**ПАСПОРТ ДОСТУПНОСТИ
объекта социальной инфраструктуры (ОСИ) №**

**Муниципальное дошкольное образовательное учреждение
«Детский сад №1 «Солнышко» компенсирующего вида городского округа Стрежевой».
(МДОУ «ДС №1 «Солнышко»)**

**I Результаты обследования:
1. Территории, прилегающей к зданию (участка)**

Фото 25 – Душевой поддон оборудован поручнями.

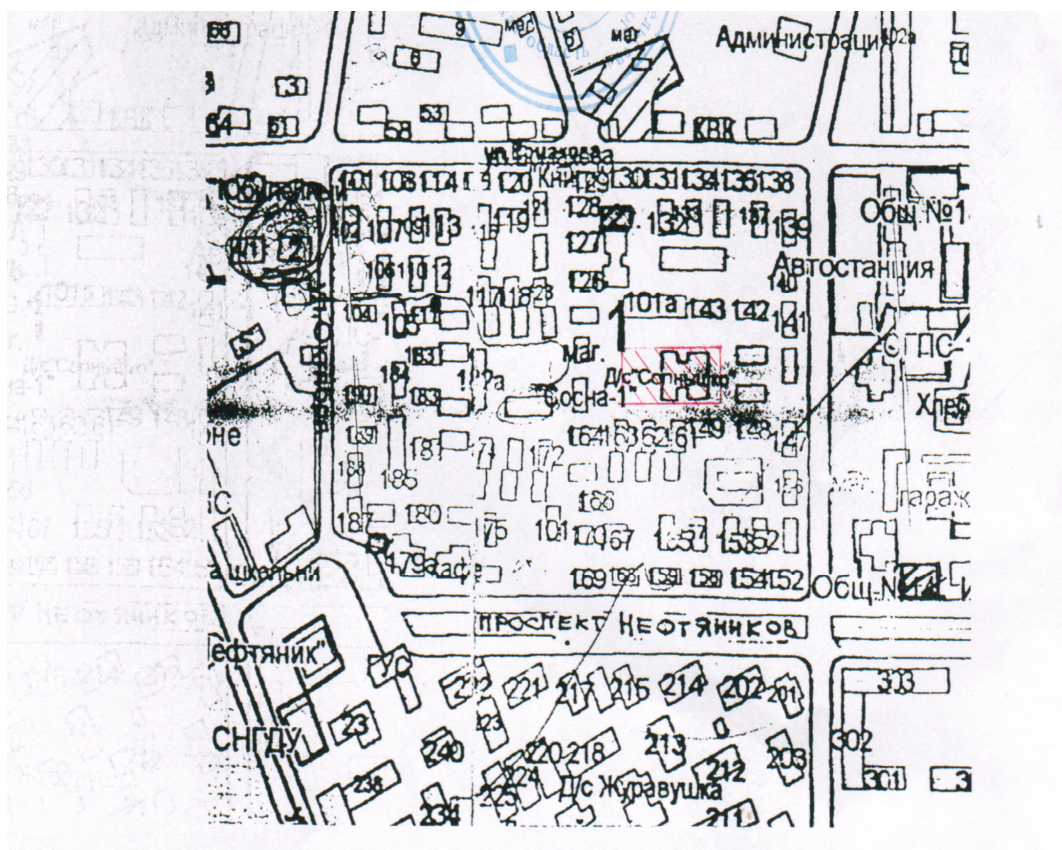
5.2	Душевая/ ванная комната	есть	план 1-го этажа	№ 25	--	К, О, С, Г, У	<p>Согласно СП 59.13330.2012</p> <p>5.3.4. В помещениях доступных душевых следует предусматривать не менее одной кабины, оборудованной для инвалида на кресле-коляске, перед которой следует предусматривать пространство для подъезда кресла-коляски.</p>	Не требуется

Фото 26 – Подход к унитазу доступен, оборудован поручнями.

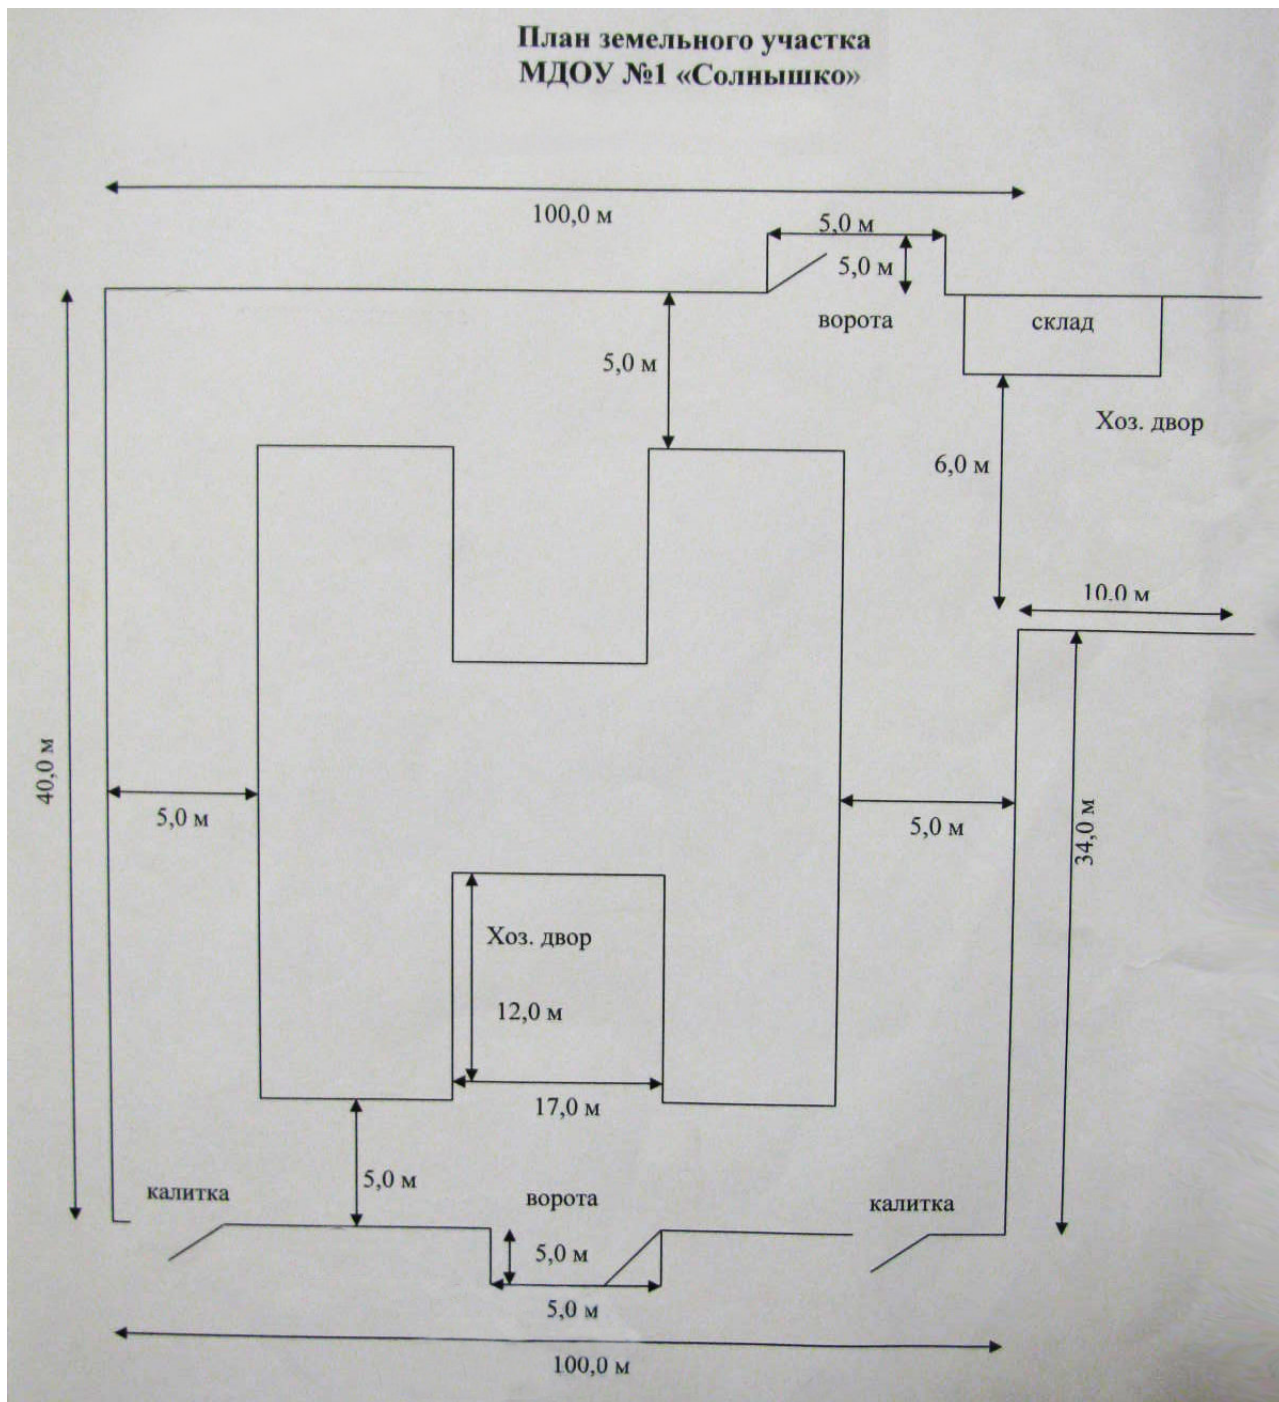
5.1	Туалетная комната	есть	план 1-го этажа	№ 26	--	К, О, С, Г, У	<p>Согласно п. 5.3.3 СП 59.13330.2012 «Доступная кабина в общей уборной должна иметь размеры в плане не менее, м: ширина - 1,65, глубина - 1,8, ширина двери - 0,9. В кабине рядом с унитазом следует предусматривать пространство не менее 0,75 м для размещения кресла-коляски, а также крючки для одежды, костылей и других принадлежностей. В кабине должно быть свободное пространство диаметром 1,4 м для разворота кресла-коляски. Двери должны открываться наружу.</p> <p>В универсальной кабине и других санитарно-бытовых помещениях, предназначенных для пользования всеми категориями граждан, в том числе инвалидов, следует предусматривать возможность установки откидных опорных поручней, штанг, поворотных или откидных сидений. Размеры универсальной кабины в плане не менее, м: ширина - 2,2, глубина - 2,25.</p> <p>Один из писсуаров следует располагать на высоте от пола не более 0,4 м или применять писсуар вертикальной формы. Следует применять унитазы, имеющие опору для спины»;</p> <p>п. 5.2.4 «Дверные проемы в помещения, как правило, не должны иметь порогов и перепадов высот пола. При необходимости устройства порогов их высота или перепад высот не должен превышать 0,014 м».</p>	Не требуется.

План 2 этажа

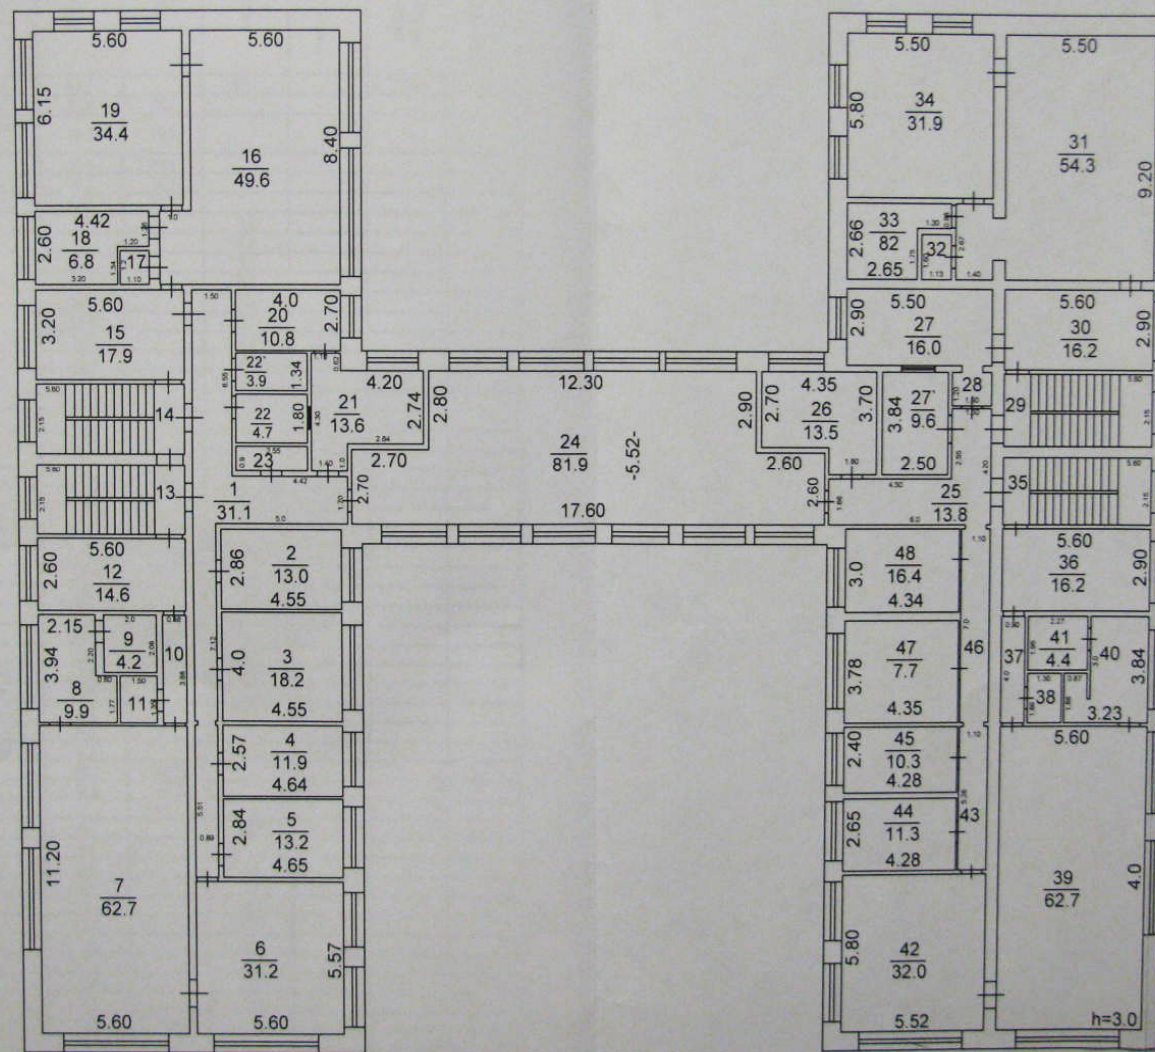
3.6	Пути эвакуации (в т.ч. зоны безопасности)	есть	Приложение №12: План 1-го и 2-го этажей.	--	1. Пути эвакуации невозможно приспособить для своевременной эвакуации всех категорий МГН. Отсутствие зоны безопасности (п. 5.2.27, п. 5.2.29).	К, О, С, Г, У Согласно п. 5.2.27 СП 59.13330.2012 «Если по расчету невозможно обеспечить своевременную эвакуацию всех МГН за необходимое время, то для их спасения на путях эвакуации следует предусматривать зоны безопасности, в которых они могут находиться до прибытия спасательных подразделений, либо из которых они могут эвакуироваться более продолжительное время и (или) спасаться самостоятельно по прилегающей незадымляемой лестничной клетке или пандусу. Предельно допустимые расстояния от наиболее удаленной точки помещения для инвалидов до двери в зону безопасности должны быть в пределах досягаемости за необходимое время эвакуации»; п. 5.2.29 «Зона безопасности должна быть запроектирована в соответствии с требованиями СП 1.13130 в отношении конструктивных решений и применяемых	Ремонт текущий: 1.Следует рассмотреть возможность устройства зоны безопасности, для чего необходима разработка проектной документации.

Наименование структурно-функциональной зоны	Состояние доступности* (к пункту 3.4 Акта обследования ОСИ)	Приложение		Рекомендации по адаптации (вид работы)** к пункту 4.1 Акта обследования ОСИ
		№ на плане	№ фото	
Путь (пути) движения внутри здания (в т.ч. пути эвакуации)	ДЧ-И (О, Г, У) ДУ(К,С)	Приложение №11: План 1-го и 2-го этажей. Приложение №12: План 1-го и 2-го этажей.	№18,19, 20,21,22,23	Ремонт текущий: 1. При замене дверей установить двери без порогов. 2. При замене системы электроснабжения следует предусмотреть размещение выключателей и розеток на высоте 0,8 м от уровня пола. 3. Для слепых в фойе должны быть уложены напольные тактильные покрытия от входа до места обслуживания МГН и для предотвращения падения с лестницы. 4. Зона безопасности для МГН совмещается с местом приема МГН. 5. Зона обслуживания МГН должна быть обозначена соответствующими средствами информации. 6. Установить бортики к боковым краям ступеней, не примыкающих к стене
